**Avis délibéré de la mission régionale d'autorité  
environnementale sur la mise en compatibilité, dans le  
cadre d'une déclaration de projet en vue de la création  
d'une installation de luge quatre saisons, du plan local  
d'urbanisme (PLU) de la commune de Chamrousse (38)**

**Avis n° 2023-ARA-AUPP-1291**

**Avis délibéré le 16 août 2023**

Figure 5: Modification du règlement graphique

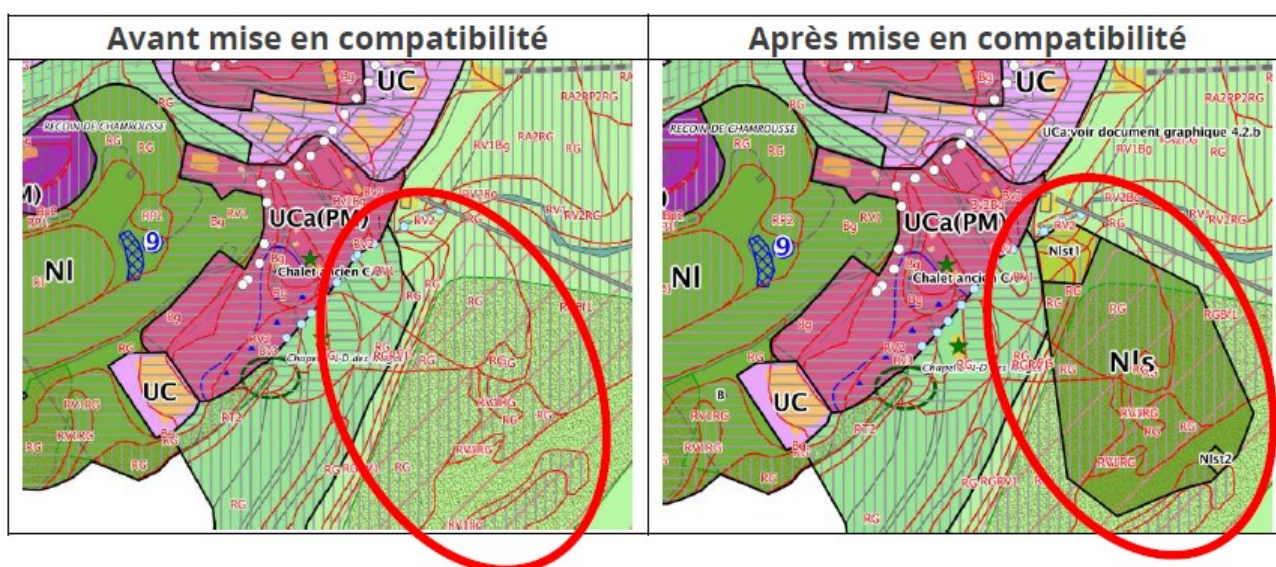
Les surfaces maximales d'emprise au sol définies dans les deux Stecal semblent conformes aux surfaces des gares amont et aval, en cela le règlement semble pertinent et ne permettrait pas des impacts supplémentaires qui seraient liés à une augmentation de surface des bâtiments décidées ultérieurement. Cependant, la rédaction de l'article N 3.5. du règlement écrit apporte une confusion : il est indiqué d'une part qu'« *En secteur Nstl1, les projets d'aménagement, de réfection et d'extension des bâtiments existants sont autorisés dans la limite de 230 m<sup>2</sup> de surface de plancher maximum, dans la limite d'un CES maximum de 10%, à réaliser en une ou plusieurs fois à partir de la date d'approbation de la mise en compatibilité n°1* » et d'autre part qu'« *En secteur Nstl2, les projets d'aménagement, de réfection et d'extension des bâtiments existants sont autorisés dans la limite de 20m<sup>2</sup> de surface de plancher maximum, dans la limite d'un CES maximum de 10%, à réaliser en une ou plusieurs fois à partir de la date d'approbation de la mise en compatibilité n°1* ». Il convient au vu de cette rédaction de clarifier pour les zones Nstl 1 et 2 quelle est la règle concernant la limite d'emprise au sol qui s'applique concrètement.

Figure 6: Gestion des déambulations de chantier

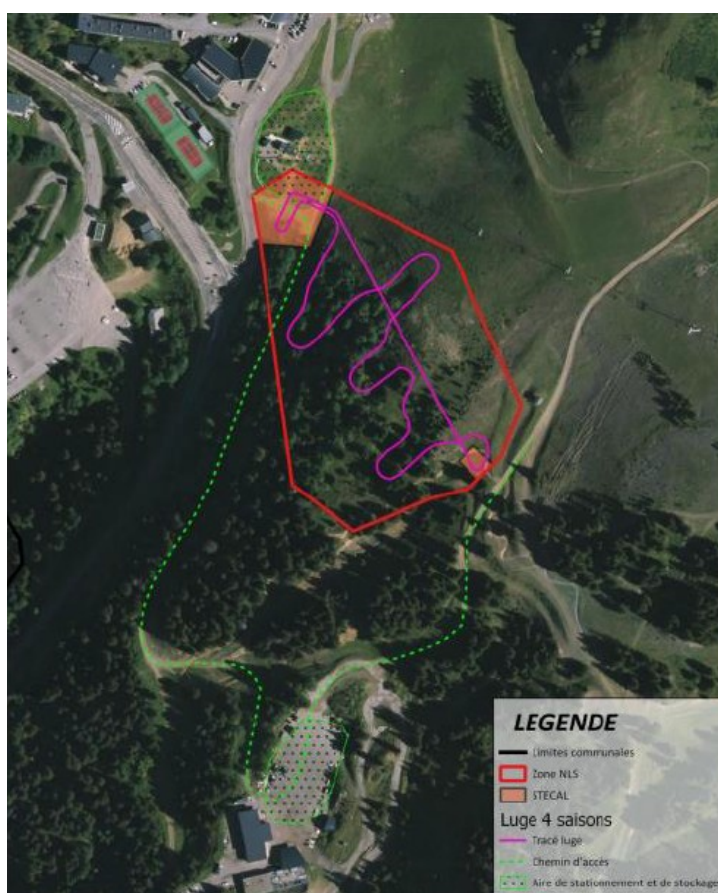
Le dossier de mise en comptabilité du PLU fait apparaître deux zones identifiées comme « aire de stationnement et de stockage », dont l'une, située en aval, se situe pour partie en dehors du Stecal Nlst1 et sur une zone non artificialisée (voir illustration ci-dessous). Ces deux aires, et notamment celle mentionnée, ne font pas l'objet d'une description précise dans l'évaluation environnementale, et n'étaient pas présentées dans les dossiers adressés au CDNPS et à la CDPENAF. S'ils correspondent à la création de parkings, qui plus est en discontinuité de l'urbanisation existante, l'étude doit présenter une analyse de l'état initial de ces sites, les caractéristiques de ces aménagements, ainsi que leurs incidences et les mesures ERC prévues.

- **de redéfinir le contenu du projet de mise en compatibilité du PLU au regard des deux aires de stationnement et de stockage définies autour du projet de luge quatre saisons, et au vu des caractéristiques de ces aménagements, de compléter l'état initial, l'analyse des incidences et le cas échéant de prévoir des mesures ERC adaptées ;**
- **de préciser, pour les deux Stecal créés, la règle applicable concernant la limite d'emprise au sol ;**
- **de compléter le règlement écrit et graphique afin de garantir la mise en œuvre des mesures ERC annoncées.**
